Parecer Técnico nº 40/2012/COHID/CGENE/DILIC/IBAMA

Análise do documento “Otimização Energética da UHE Santo Antônio - Alteração do NA Máximo de Operação (Elevação em 0,80 metros)” da Usina Hidrelétrica Santo Antônio (UHE Santo Antônio) - processo nº 02001.000508/2008-99.

Figura 01. Pontos de coleta de ictiofauna no reservatório.

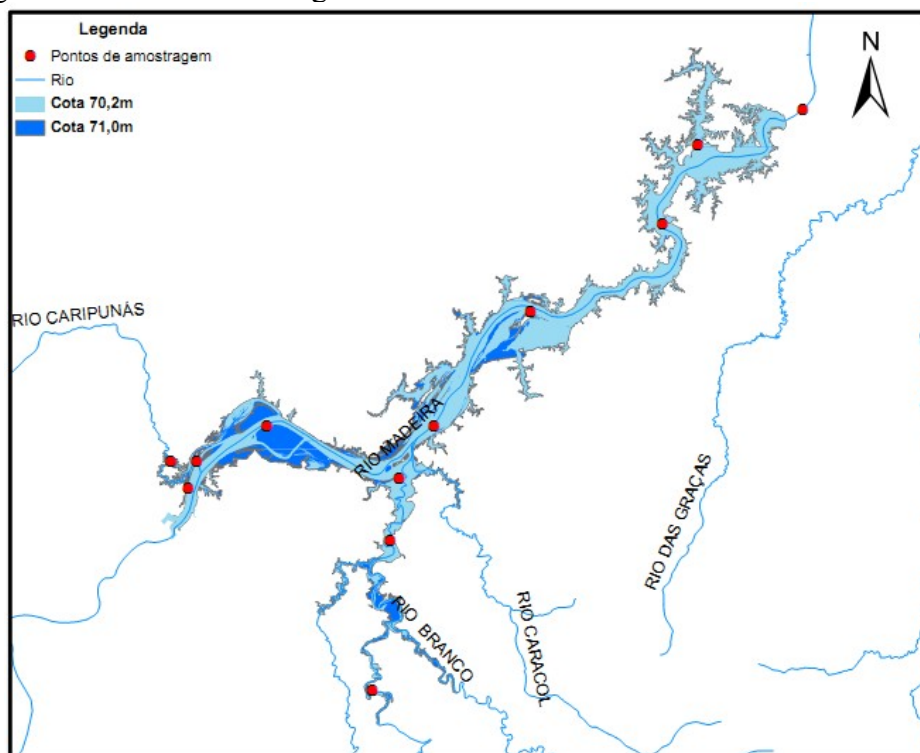
Recomenda-se que, caso seja autorizada a elevação da cota, sejam mantidas as estratégias pontuais utilizadas na cota 70,2 m, adotadas como chave para garantir a integridade de componentes do ecossistema aquático, em especial, sobre a ictiofauna para o novo enchimento na cota 71,0 m, principalmente nas áreas onde formarão os bolsões pelo novo alagamento como mostra Figura 01.

FIGURA 1: Classes de vegetação encontradas na área de entorno do trecho do futuro reservatório da UHE Santo Antônio no rio Madeira, Rondônia.

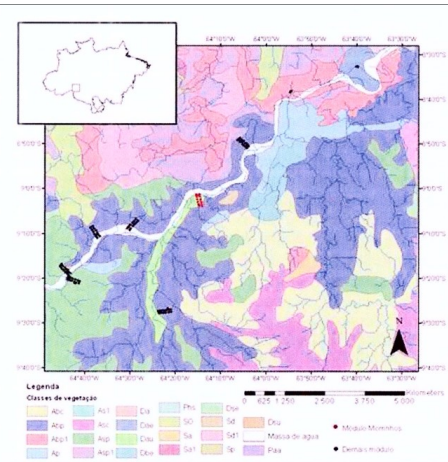
A avaliação do impacto não apresentou considerações referentes à formação vegetal que se estende ao longo do braço do rio Jaci, similar ao módulo de Morrinhos. Essa região já é impactada pelo atual reservatório e este impacto será potencializado pelo alteamento da cota. Em reunião realizada no dia 02.12.2011, foi salientada a importância de se amostrar esta região, por ser potencialmente um local que abrigue fauna similar à registrada no módulo de Morrinhos, entretanto ainda não foram definidas as áreas para amostragem, como na figura abaixo.

Salienta-se a importância de monitoramento nesta região, independente da solicitação de aumento da cota do reservatório, uma vez que esta é um potencial abrigo para a particular fauna registrada no Módulo de Morrinhos, que encontra-se alagado.

Figura 02. Reassentamento Parque dos Buritis.  
Fonte: SAE - Otimização Energética da UHE Santo Antônio

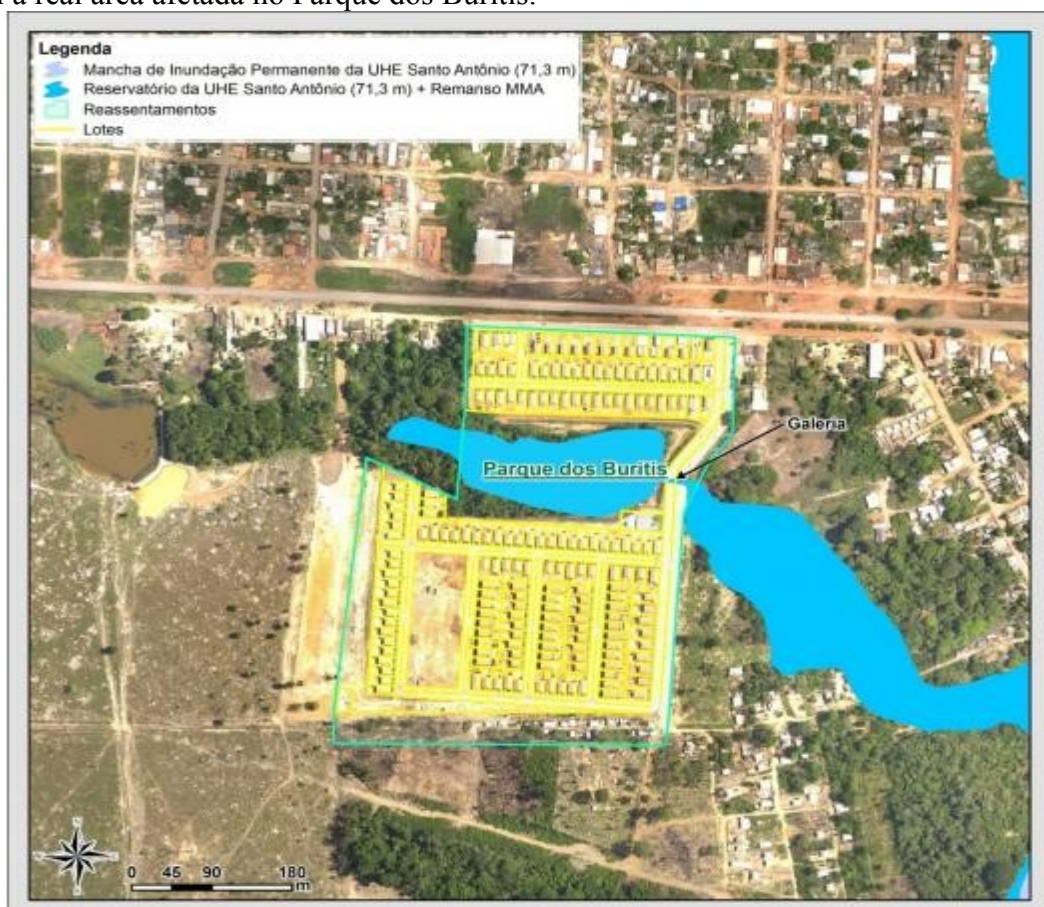
O estudo afirma que o impacto ao reassentamento é “conceitual”, sugere-se que a SAE apresente esclarecimentos sobre a caracterização de impacto conceitual.

O documento cita que o reassentamento será afetado exclusivamente pelo remanso, no entanto é indicado que a área de 1,962ha será afetada pela formação da APP (como ilustrado na articulação 29), restando dúvidas se o afetamento no reassentamento será de 1,962ha do remanso mais 1,962ha da APP. Recomenda-se que a SAE esclareça qual a real área afetada no Parque dos Buritis.

Figura 03 - Reassentamento São Domingos  
 Fonte: SAE - Otimização Energética da UHE Santo Antônio

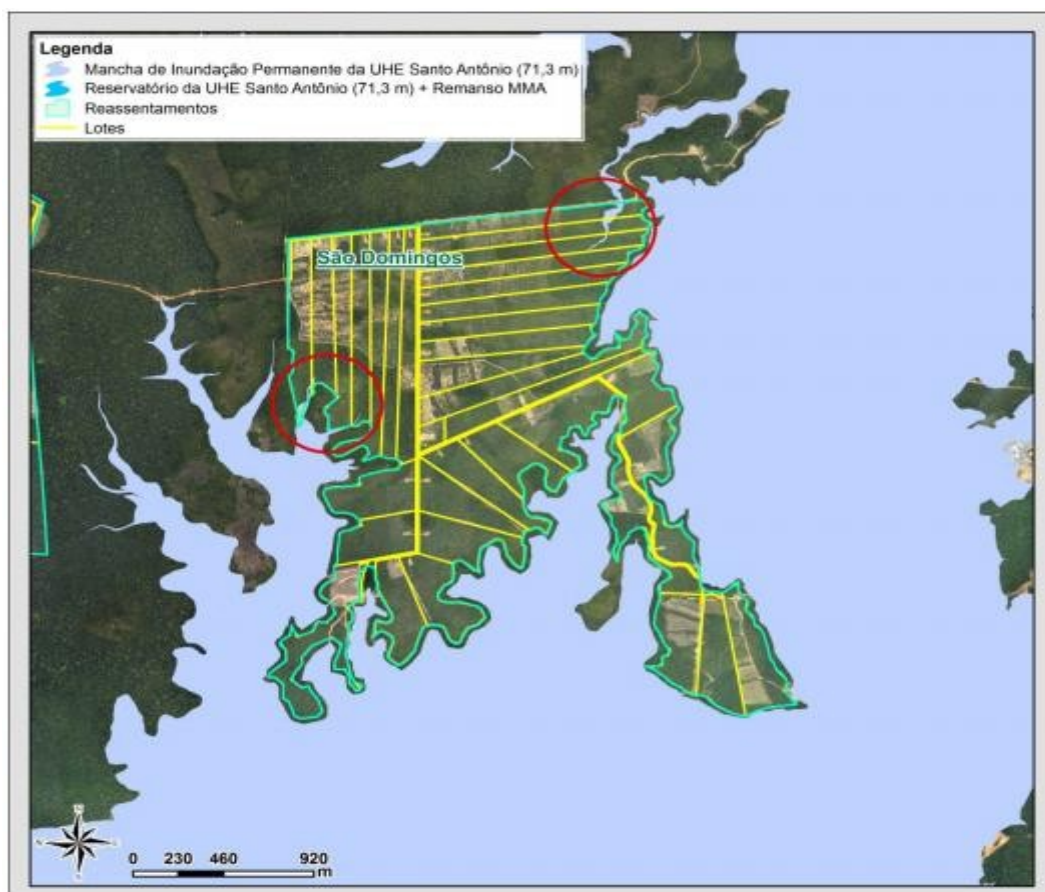
Segundo o documento da SAE, o remanso do reservatório e a APP afetarão 10 lotes do referido reassentamento o que representa uma área inferior a 1 ha por propriedade, não implicando em rearranjo das propriedades, como mostrado na Figura 03.

Figura 13. Remanso adentrando a APP projetada para 70,2 m, sem expansão da mesma para 71,0 m. Fonte: SAE - Otimização Energética da UHE Santo Antônio (Mapa – articulação 10).

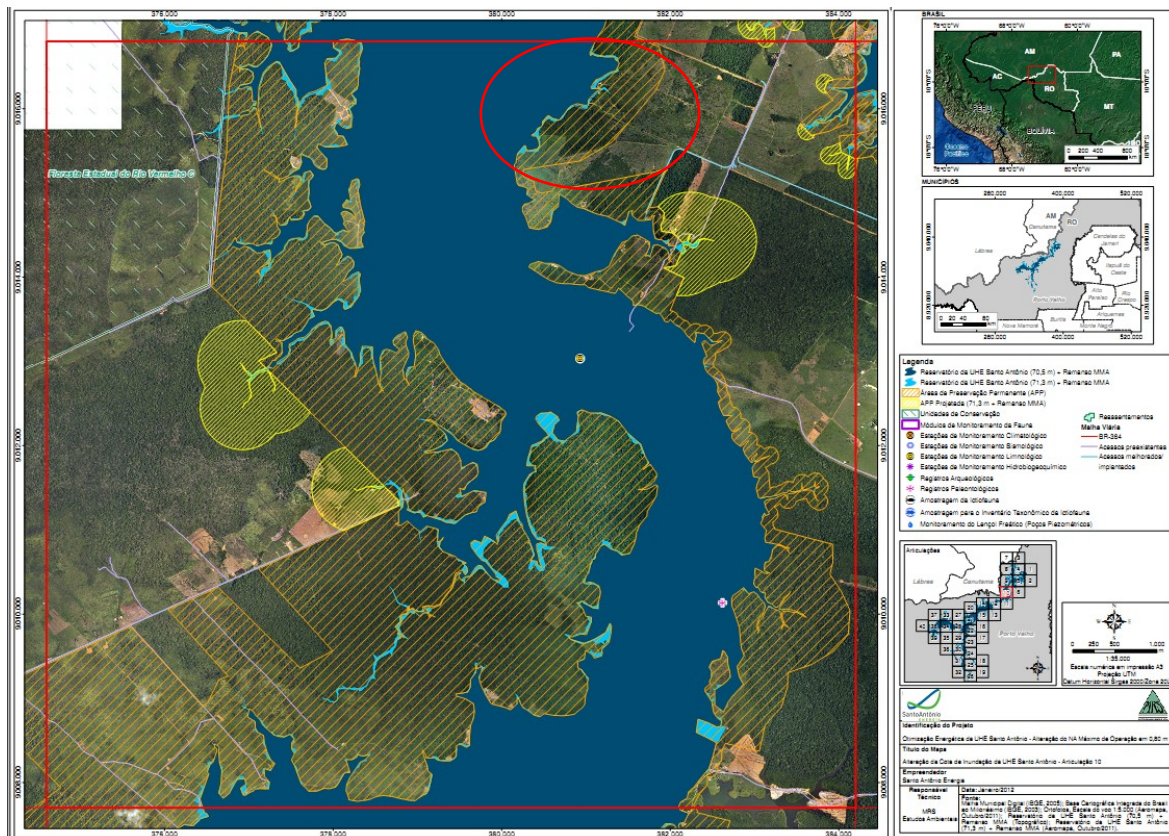
- Não é indicada a largura da APP proposta;
- A faixa da APP não teve acréscimos nos locais onde o remanso da 71,0 m afetou a APP projetada para 70,2 m, como ilustrado nas Figuras 13 e 14;
- Não foram apresentadas as justificativas para os casos citados acima;
- Há locais em que não foi projetada APP nem justificada sua ausência, como ilustrado na Figura 15.

Deve-se dar prioridade para uma discussão aprofundada, com a apresentação de documentação completa e individual para cada caso de redução e indicação das áreas de ampliação, mostrando em todos os pontos a largura da APP proposta, conforme metodologia adotada na definição da APP para a LO.
